监 理 通 知 单

工程名称：山东滨州国家粮食储备库有限公司 5MW 分布式光伏发电项目 编号：ZHJL-BZLC-TZD-004

事由： 关于项目现场问题。

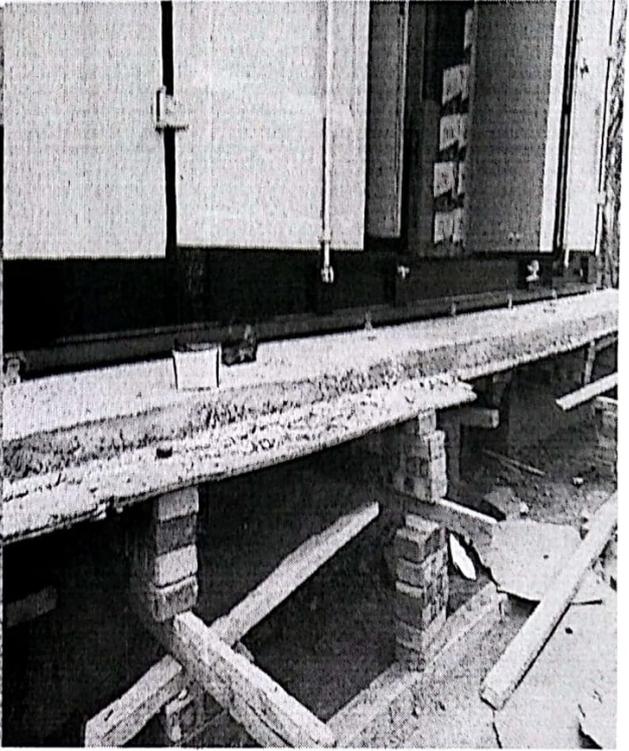
汇集4平方线无防护措施

开关站基础标高控制不到位

支架电缆未进行绑扎固定

电缆绝缘层磨损

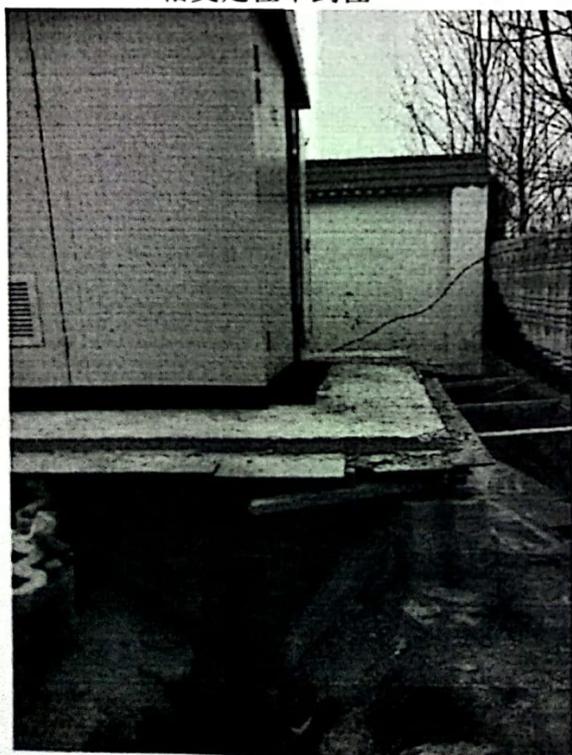
电缆电缆之间无间距、杂乱敷设

电缆转弯半径不够

箱变定位不到位

接地扁铁与避雷带搭接面不够

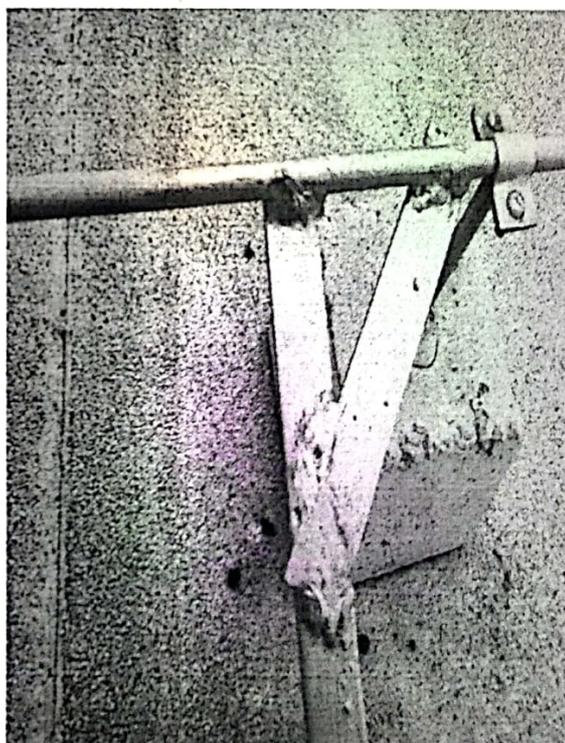
电缆电缆和通讯电缆未分开敷设

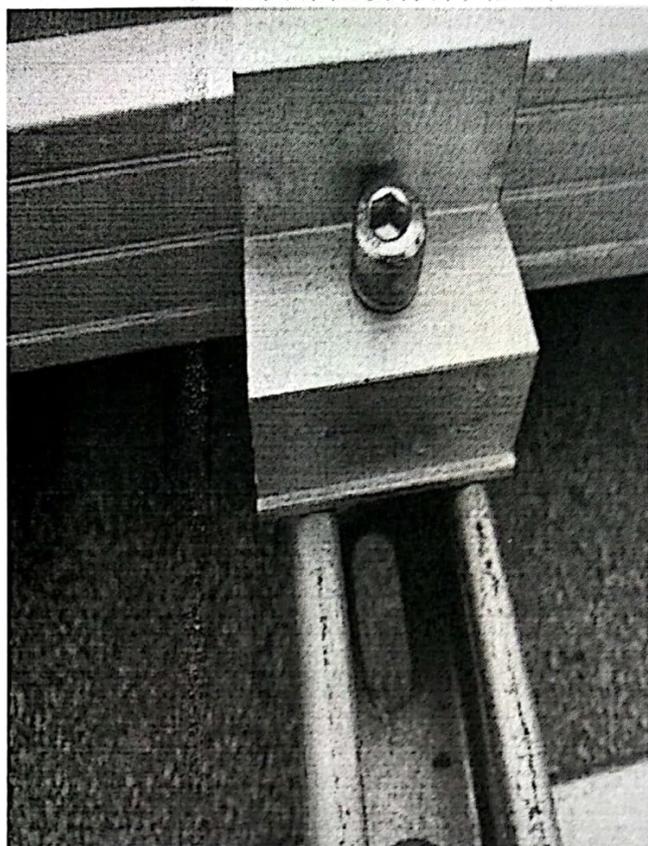
压块螺栓没有弹簧垫片

箱变混凝土浇捣不充分，有麻面

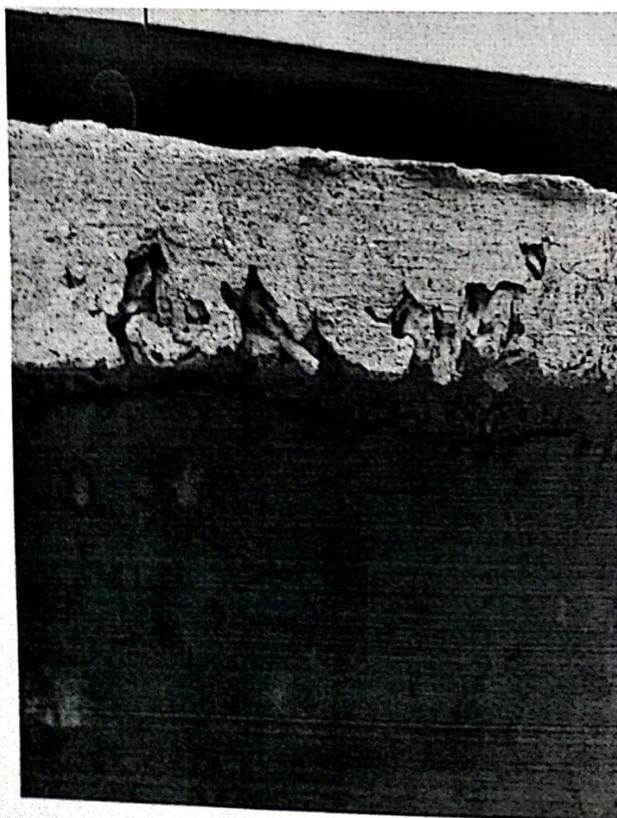
PVC 套管切割不齐有毛刺

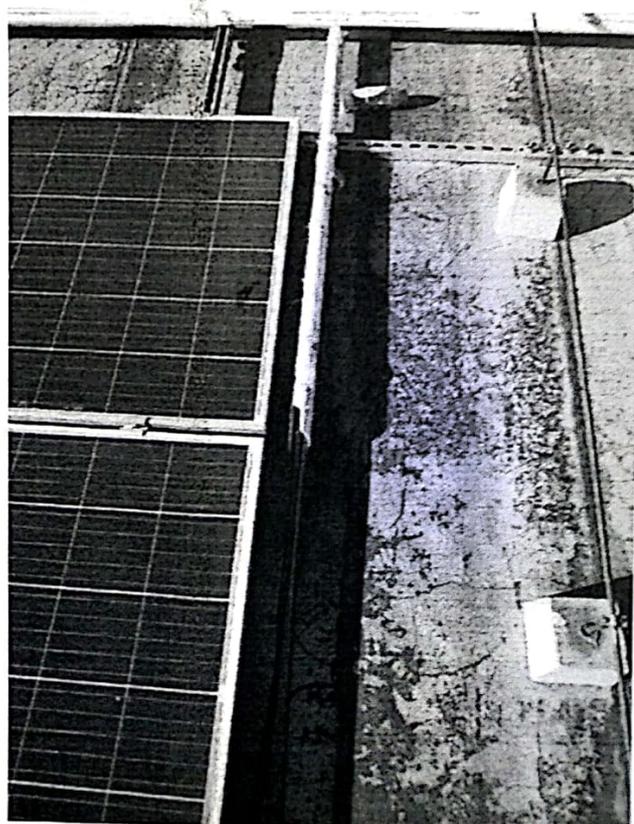
高压电缆和厂区水管安全间距太小

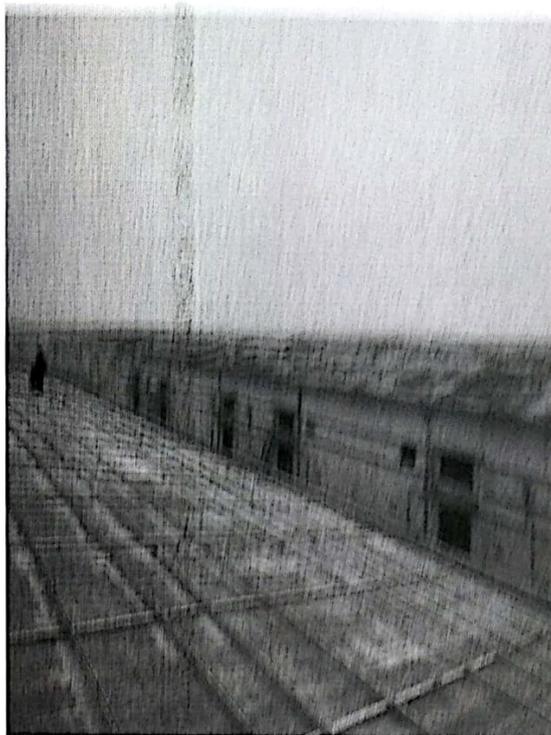
屋面未进行临边防护，变架集中堆放

吊运无对讲机、屋面临边未防护

已完成电缆套管未进行封堵

屋面爬梯无安全防护存在安全隐患

个别部位接地搭接处焊渣未除
